SPECYFIKACJA WARUNKÓW ZAMÓWIENIA Budowa Centrum Kultury w Dynowie – etap I

Nr sprawy: SG.271.4.2026

WYJAŚNIENIA TREŚCI SWZ (ODPOWIEDŹ ZAMAWIAJĄCEGO NA ZADANE PYTANIA WYKONAWCÓW)

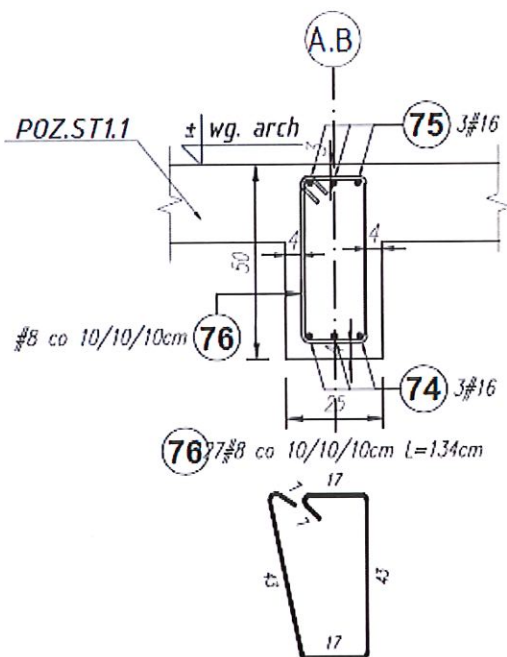
„Prosimy o uzupełnienie rysunków konstrukcyjnych o zestawienia stali rys K.80, K.22”.

Zestawienie stali elementów konstrukcyjnych przedstawionych na rys. K-80 znajduje się na rys. K-81 stanowiącym dalszą część opracowania schodów żelbetowych.

Na rys. K-22 omyłkowo zabrakło zestawienia stali dla poz. B1.5 – uzupełnienie zestawienia stali dołączono poniżej:

Poz.	Stal		Długość (cm)	Liczba			Długość łączna (m)		
	#	A-IIIIN		w elemencie	elementów	ogółem	A-IIIIN		
							# 8	# 16	
74	16		985	3	1	3		29,55	
75	16		722	3	1	3		21,66	
76	8		134	127	1	127	170,18		
84	16		460	3	1	3		13,80	
85	16		722	3	1	3		21,66	
Długość wg średnic (m)							170,18	86,67	
Masa 1 m pręta (kg/m)							0,40	1,58	
Masa łączna wg średnic (kg)							67,22	136,94	
Ogółem (kg)							204,16

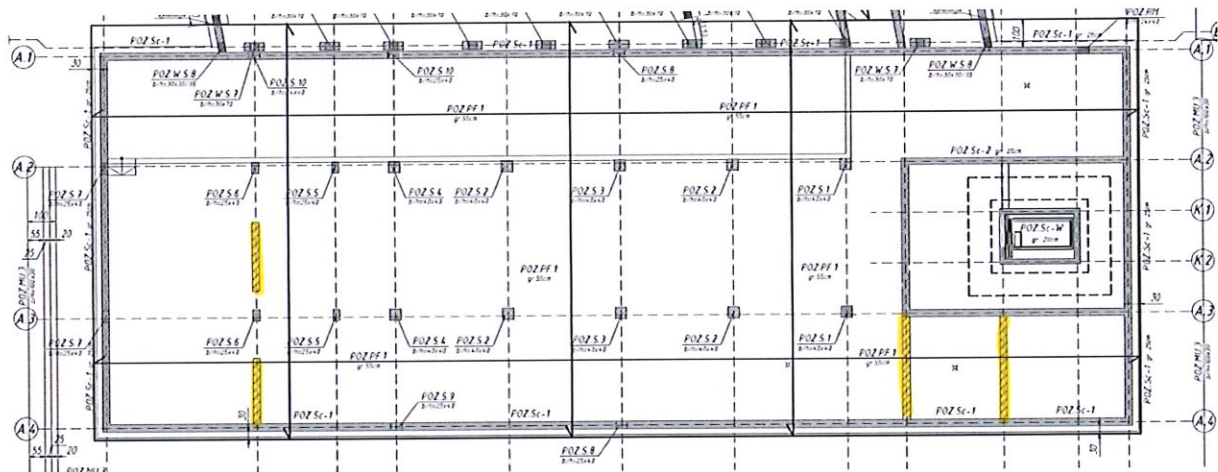
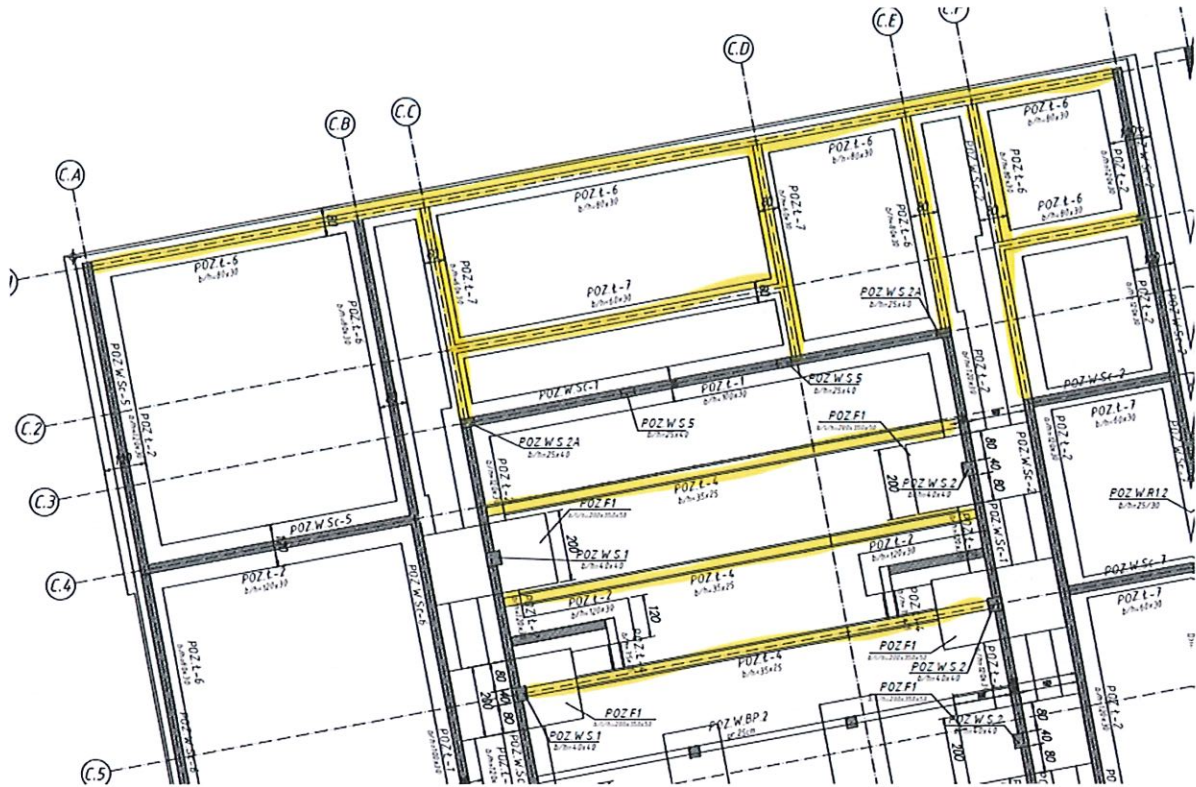
„Proszę o wskazanie z jakiego materiału i jakiej grubości mają być zaznaczone ściany fundamentowe. Nie są one ujęte w projekcie ścian żelbetowych ani opisane w opisie PW.”

Grubości wskazanych ścian fundamentowych oraz sposób ich wykończenia przedstawiono w części rysunkowej projektu architektonicznego – rys. A-1.01 *Rzut fundamentów* oraz rys. A-4.02 *Opis warstw przegród budowlanych – przegrody pionowe* (pozycja SF 2.1). Wykonanie konstrukcji ścian w osiach C.1, C.2, C.C, C.D, C.E oraz C.F przedstawia rysunek K-11 projektu konstrukcyjnego (rysunek w prawym dolnym rogu). W pozostałych przypadkach należy zastosować rozwiązania analogiczne lub zgodne z opisem pozycji SF 4.1 (rys. A-4.02 *Opis warstw przegród budowlanych – przegrody pionowe*).
